改善箇所説明図④

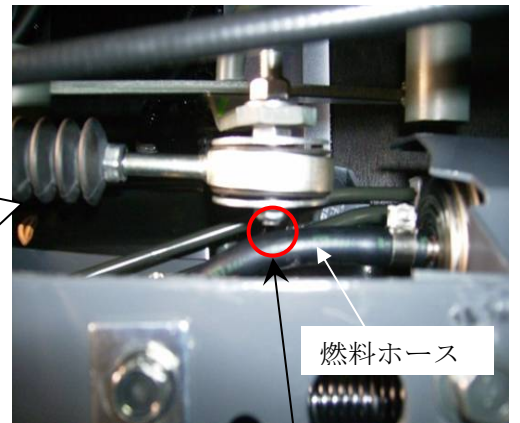
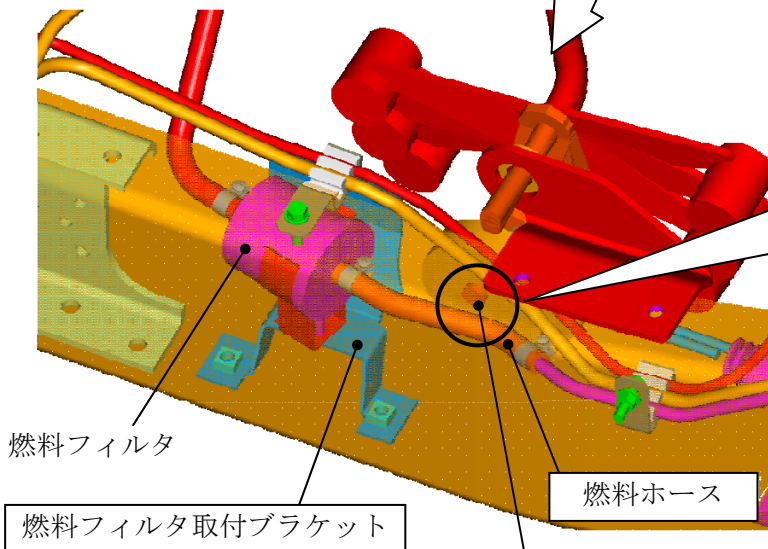
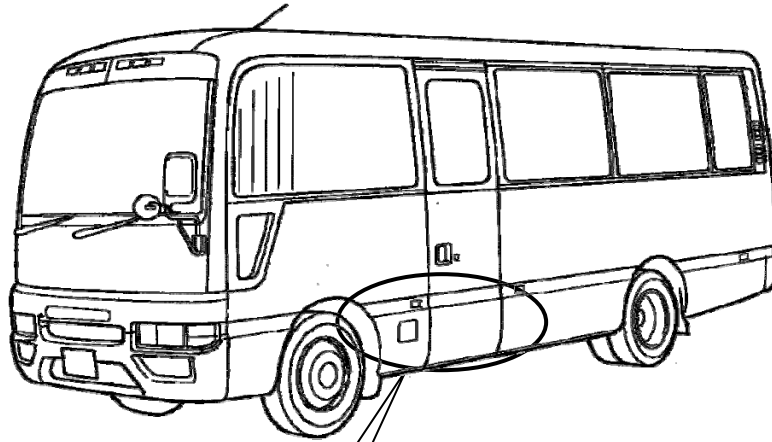
基準不適合発生箇所

手動変速機搭載車において、燃料フィルタ取付ブラケットの形状が不適切なため、シフトリンケージと燃料ホースの隙間が狭いものがあり、最悪の場合、シフト操作時にシフトリンケージが燃料ホースに干渉するおそれがある。

改善の内容

全車両、当該ブラケット、および、燃料ホースを対策品と交換する。

識別：銀色のシールをモデルナンバープレートの右横に貼り付ける。
